浜岡原子力発電所 放射性廃棄物固化装置の固化材変更に伴う原子炉設置変更許可申請の概要について

当社は、放射性廃棄物固化装置の固化材をプラスチックからセメントに変更することとし、この変更について国の許可を受けるため、2009年10月16日、「核原料物質、核燃料物質及び原子炉の規制に関する法律」に基づき、「浜岡原子力発電所 原子炉設置変更許可申請書(1号, 2号, 3号, 4号及び5号原子炉施設の変更)」を経済産業大臣に提出しました。申請の概要は、以下のとおりです。

■放射性廃棄物固化装置の変更概略図(第2図)

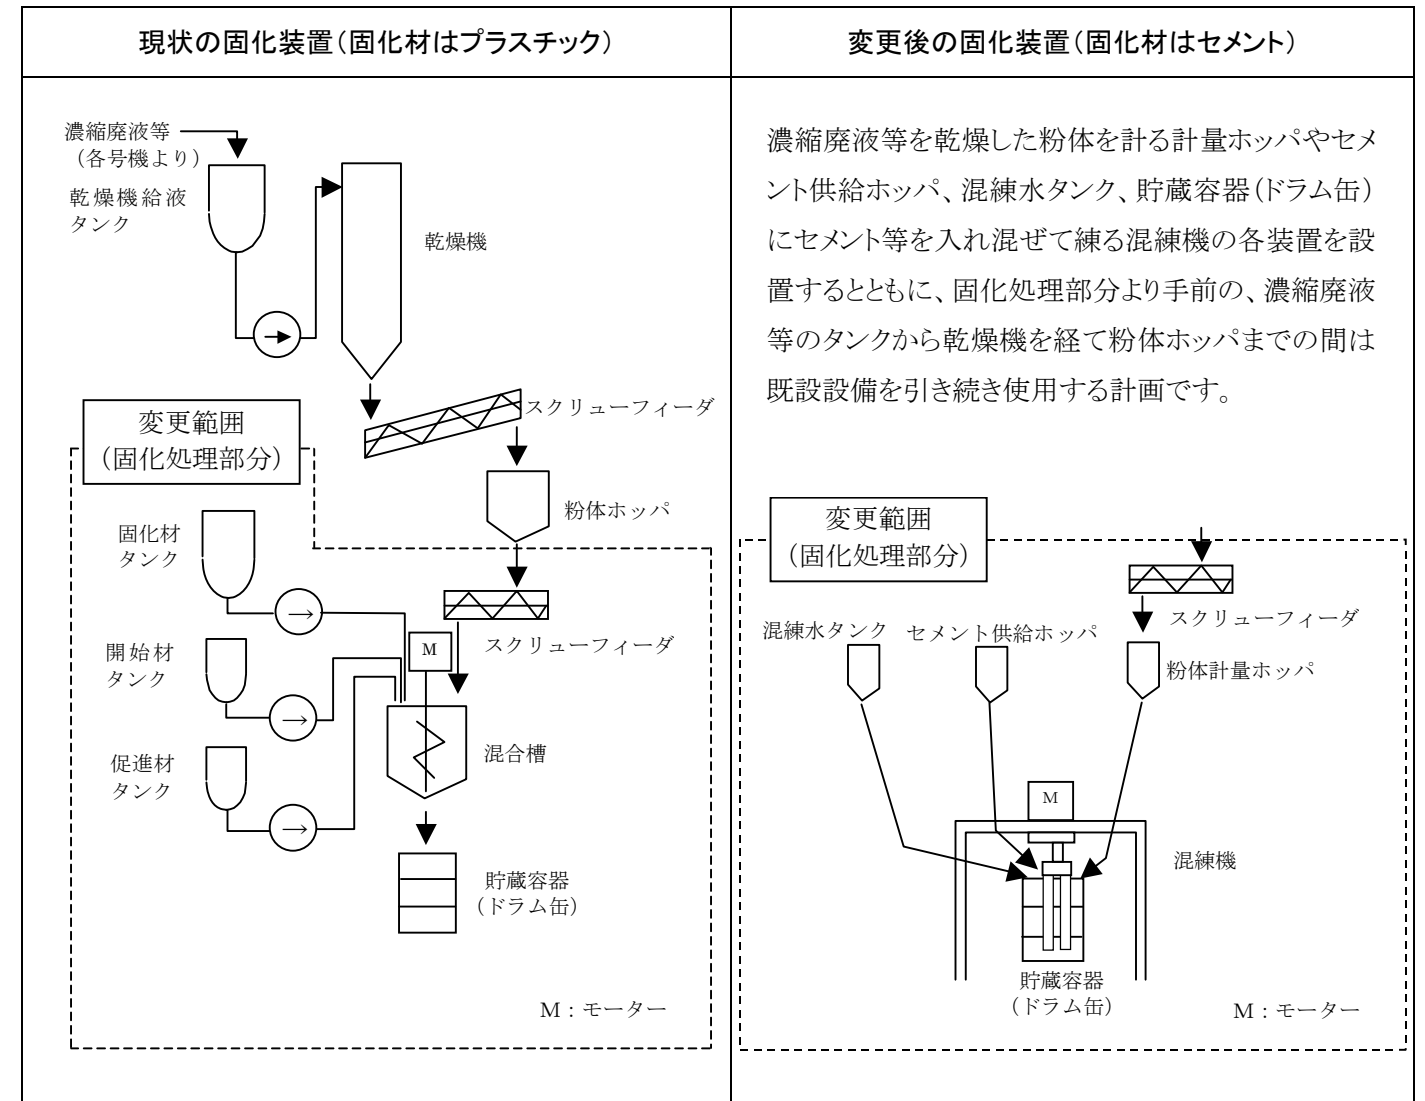
放射性廃棄物固化装置は、1985年の導入以来、20年余りが経過し、制御部品や電気部品など一部で更新時期を迎えており、この装置の更新にあわせ、固化材を、これまでのプラスチックから取り扱いの容易なセメントに変更するもの^{※3}です。(第2図)
